**Fra:** Ilse Gräber Toxvig <igr@kyst.dk>  
**Sendt:** 13. maj 2024 14:42  
**Til:** Nanna Renee Lauridsen  
**Emne:** VS: Udtalelse og afgørelse fra Kystdirektoratet om råstofindvinding ved Sælvig Havn på Samsø (24/02784)

**Emne:** Udtalelse og afgørelse fra Kystdirektoratet om råstofindvinding ved Sælvig Havn på Samsø

Figur 1. Kortudsnittet viser råstofansøgningens areal (blå-prikket), strandbeskyttelse (sort), regionens bud på kystens aktive zone (rød) og matrikelskel (lilla linjer).

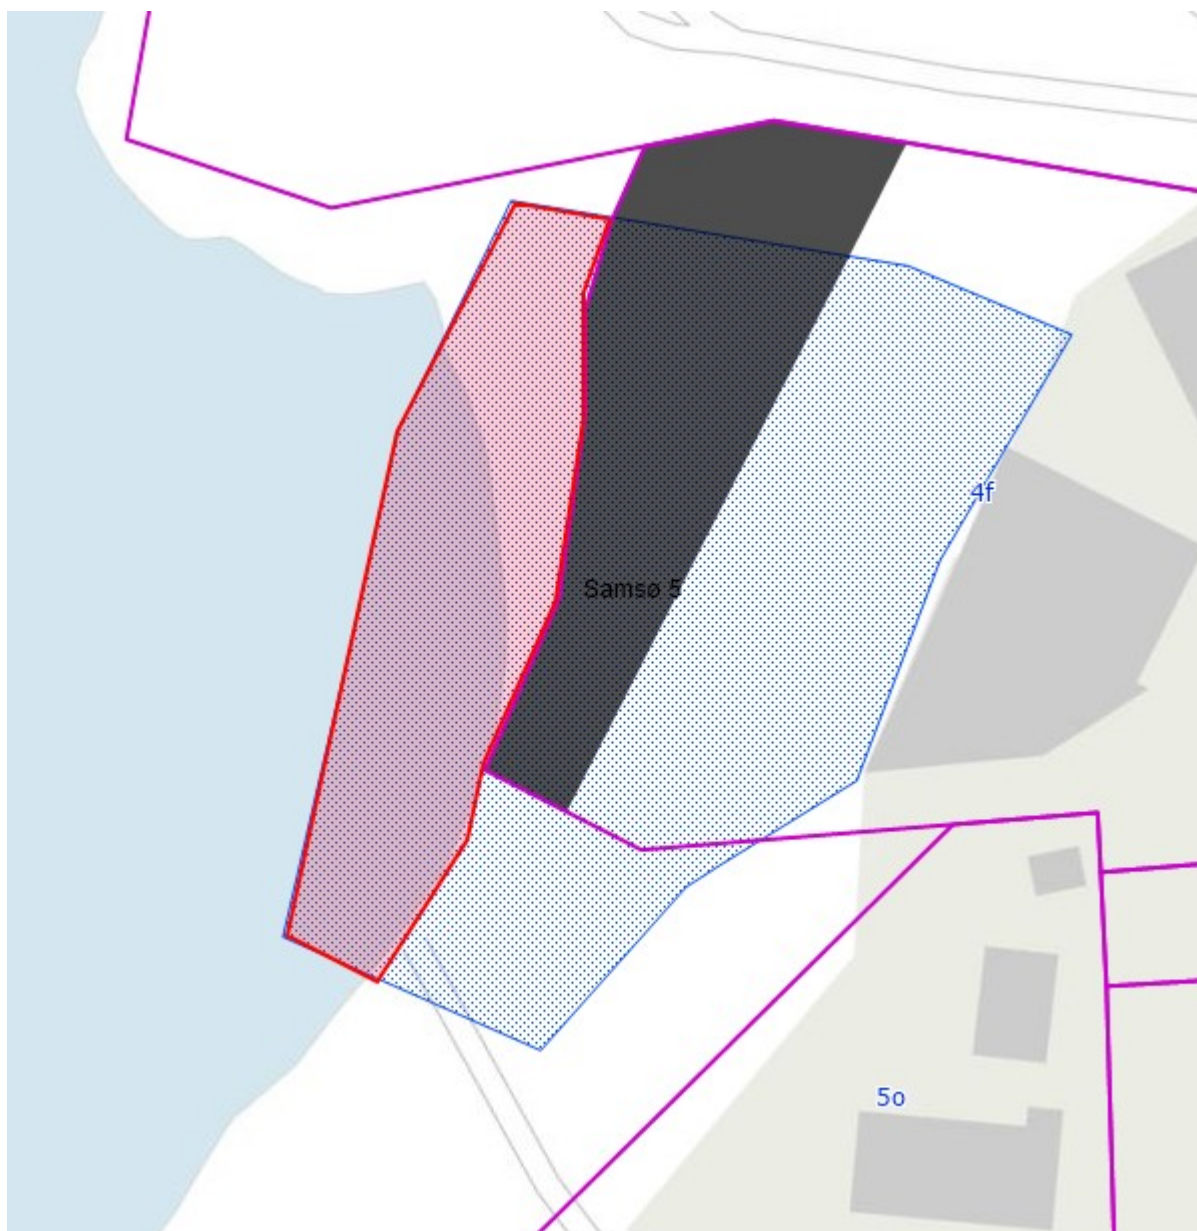
Er det korrekt forstået, at kystens aktive zone svarer nogenlunde til nedenstående område (rød markering), og dermed det område, som der ikke bør indvindes råstoffer på?

Hvis det er muligt at vise kystens aktive zone (som øjeblikksbillede) på et kort, må I meget gerne sende det til os, så vi er sikre på, vi skriver råstoftilladelsen korrekt

- Hvad er definitionen på kystens aktive zone?
- Er det korrekt forstået, at kystens aktive zone svarer nogenlunde til nedenstående område (rød markering), og dermed det område, som der ikke bør indvindes råstoffer på?
- Hvis det er muligt at vise kystens aktive zone (som øjebliksbillede) på et kort, må I meget gerne sende det til os, så vi er sikre på, vi skriver råstoftilladelsen korrekt.

**Svar:** Den aktive dybde i dette område er ca. 3 m, se side 19

<https://kyst.dk/media/vtnbwnab/kortlaegningaferosionogoversvoemmelse.pdf> På det medsendte kort fra 25. marts

fremgår dybden ikke, men vi vurderer umiddelbart, det er 2,5 m dybdekurven, som er vist. Det vil sige, at den røde skravering er indenfor den aktive zone.

**Svar:** Den aktive zone er hele det areal, hvor der ønskes at indvinde sand (dvs. det røde, sorte og blå markerede areal) på det medsendte kort. Medindre der er et areal på land, som ikke påvirkes af erosionen. Derfor er vores indstilling i den kysttekniske udtalelse også, at der ikke indvindes råstoffer på lokaliteten, medmindre, at sandet erstattes (kompenseres) af en tilsvarende mængde. Kompensationsmængden placeres inden for den aktive zone på læsiden af havnen (dvs. mod nordøst) og ikke længere 500 m mod øst/nordøst. Fodringsandet skal tages fra en indvindingsområde på dybt vand og være af samme sedimentsammensætning og kornstørrelse som det sand man ønsker at råstofindvinde. Ved en gennemgang af udtalelsen, kunne vores indstilling have fremgået mere klart.
